INFO'RAPID	Xantia
	CITROEN XANTIA Diesel	NR 17
DATUM 940627	Vattensamlingshus	GRUPP 1

Ref.131

Hus RD nr 96 175 504
märkt "9617550480"
tätning 96 177 635

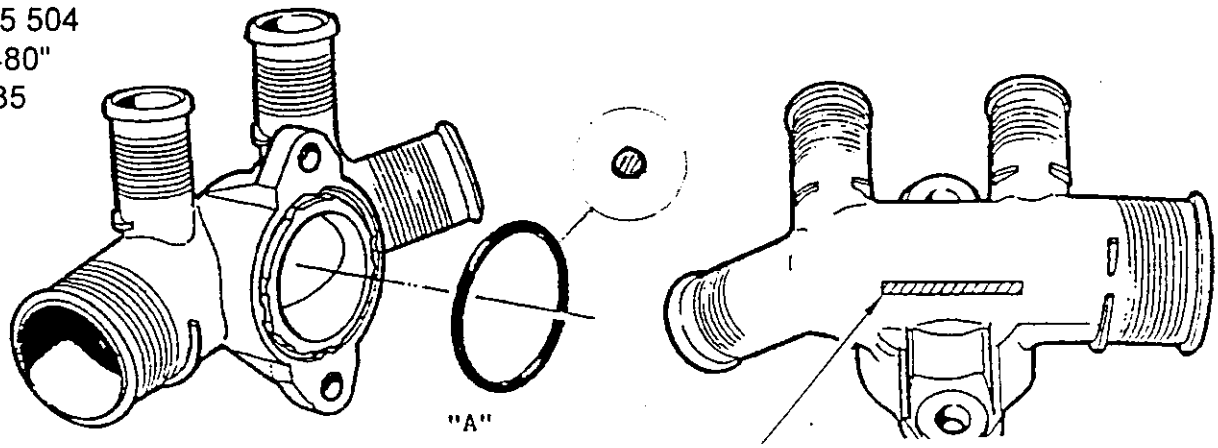
Konstaterat: Spricka i vattensamlingshuset.

Diagnos: Fel packning monterad till respektive utförande.

Åtgärd: Upp till org.nr **6201**: montera o-ring "A"

Om huset märkt 96 175 504 80 är defekt, byt till den nya monteringen.

Hus RD nr 00001336G4
märkt "9619498980"
tätning 0000134028

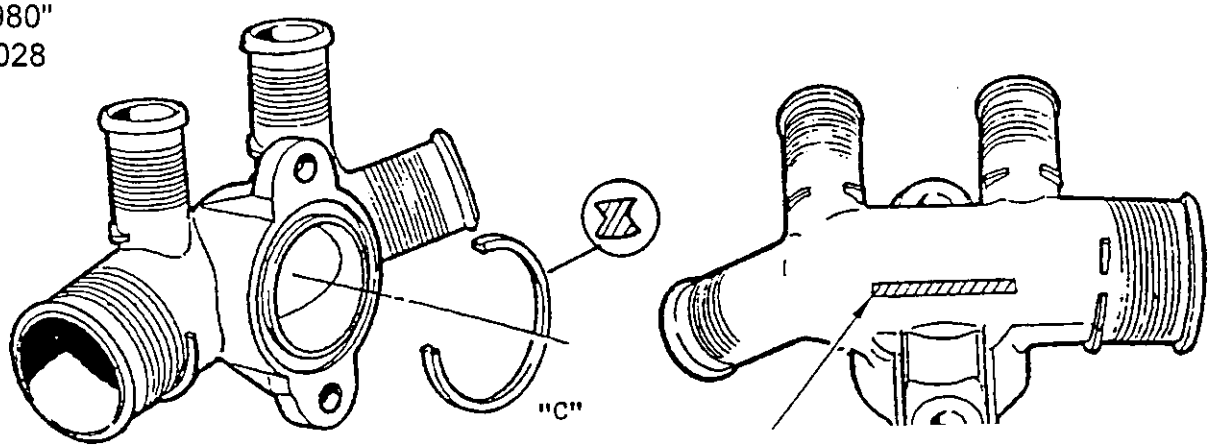
Fr o m org.nr **6202**: montera specialtätning "C"
